### **CONTRE ETUDE D'IMPACT POUR LE PROJET D'IMPLANTATION D'UNE CENTRALE EOLIENNE SUR LA COMMUNE DE LA POMAREDE**

Réalisée avec l'aide des habitants de LA POMAREDE par Pierre Bonn ([pbvdc@free.fr](mailto:pbvdc@free.fr)), vice président de l'ADENL) - Décembre 2007

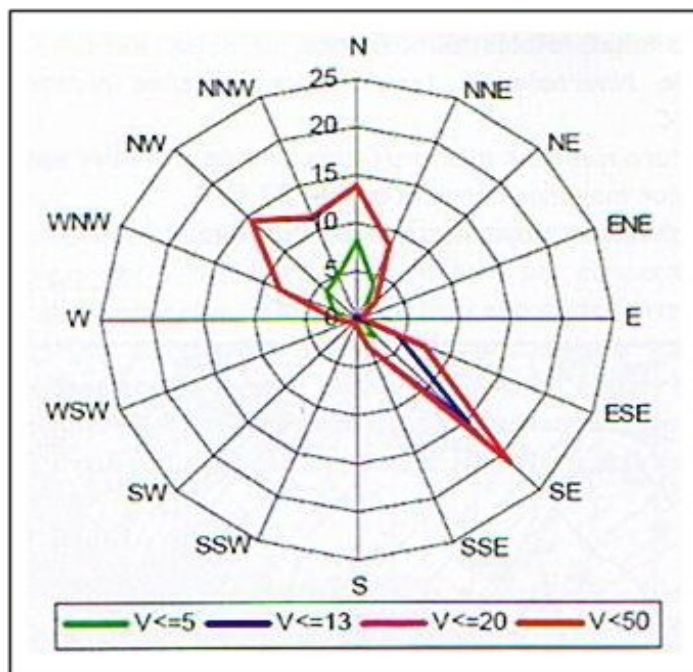
Avec un terrain en pente et avec 6 m/s de vent il est impossible que les courbes d'égaux puissances acoustiques soit presque des cercles parfaits entourant le groupe de machines. Ceci met fortement en cause la qualité du modèle et les résultats produits. De plus, page 38 (§4.1) est donné la rose des vents issu du mât de mesure :

Les vents dominants sont NO et SE. Pourquoi ne pas ne pas regrouper sur une même carte, les résultats pour ces vents dominants. En tenant compte des déclivités du terrain et pour une hygrométrie forte, on aurait pu avoir des contours beaucoup plus représentatifs. Encore faudrait-il que les puissances acoustiques fournies par le constructeur ainsi que les autres paramètres soient tels que l'on aboutisse à des niveaux réalistes cad proches de ce qui se passe sur les sites existants.

**Le contour à 1500 mètres des machines.**

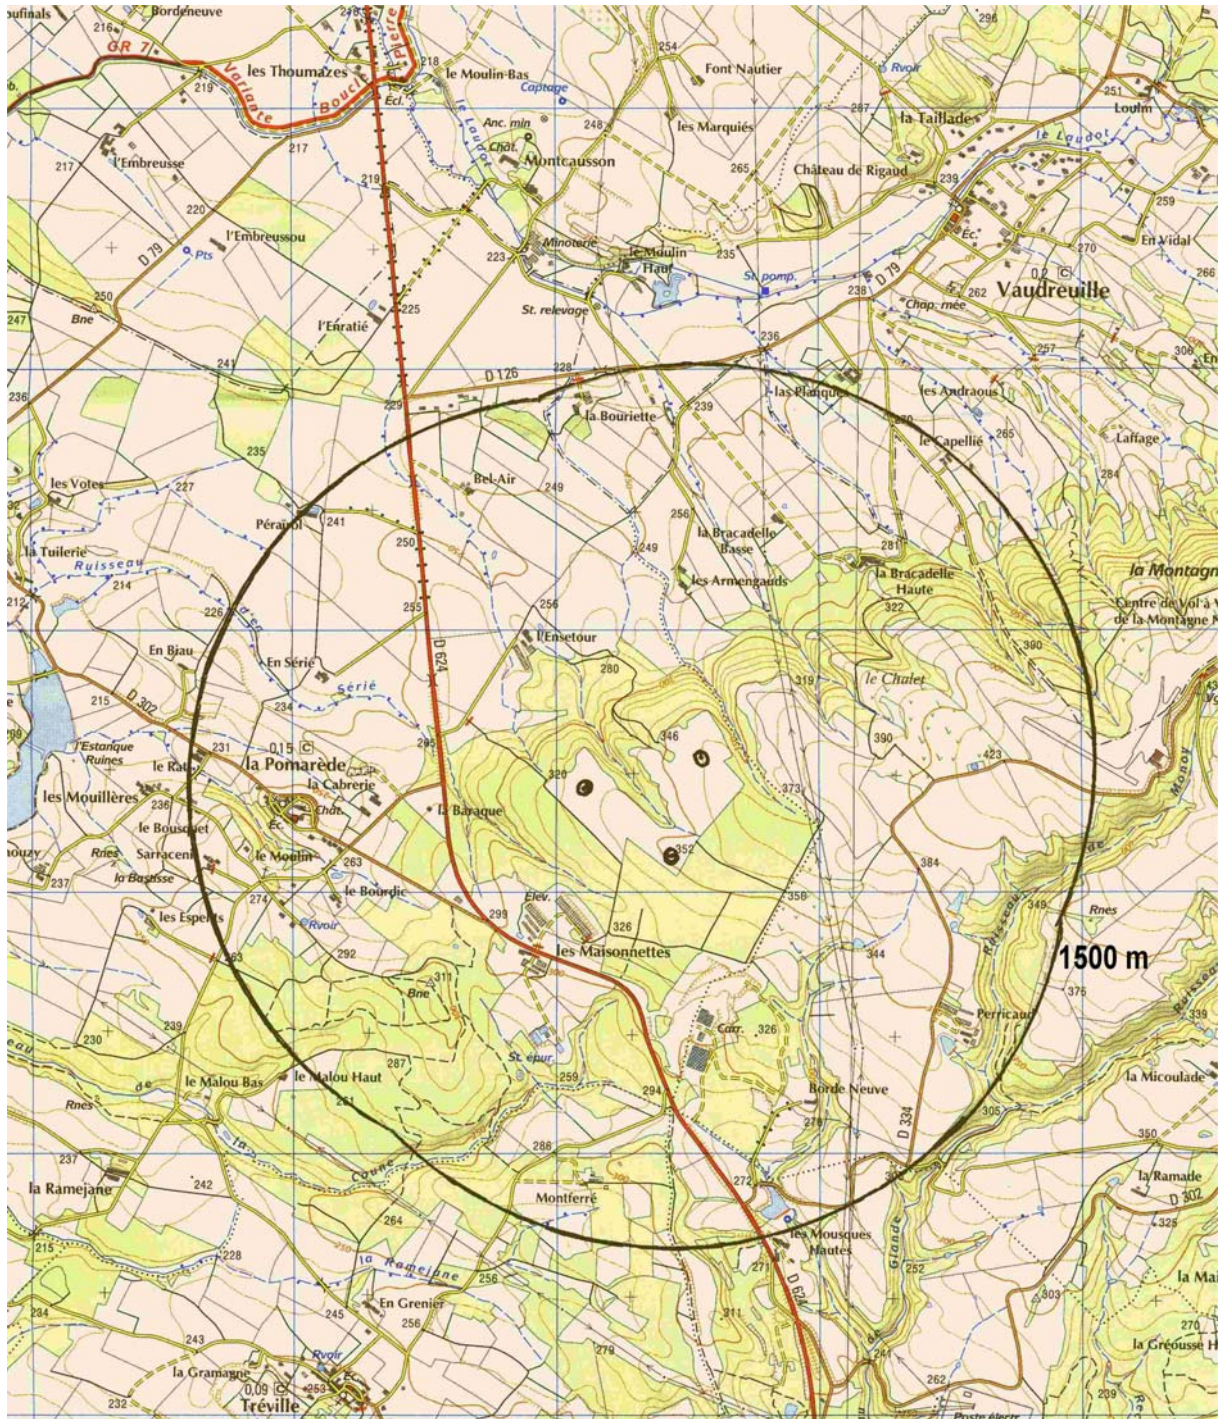
***Des nuisances sonores largement au delà de 500 mètres est la règle générale.*** En plus des sites déjà mentionnés, on peut citer : Avignonet (700m), Sallèle-Limousis<sup>3</sup> (1000m), Le Mont Tauch (2000m), Le pic du Merdelou (1300m), Fitou, Sortosville, Erse en Corse (3km), Plougras (700m) ...

**Les riverains à l'intérieur du contour des 1500 mètres (ainsi que ceux un peu plus éloignés car les nuisances ne s'arrêtent pas brutalement à 1501 mètres) peuvent s'attendre à une dégradation extrêmement forte de leur qualité de vie.**
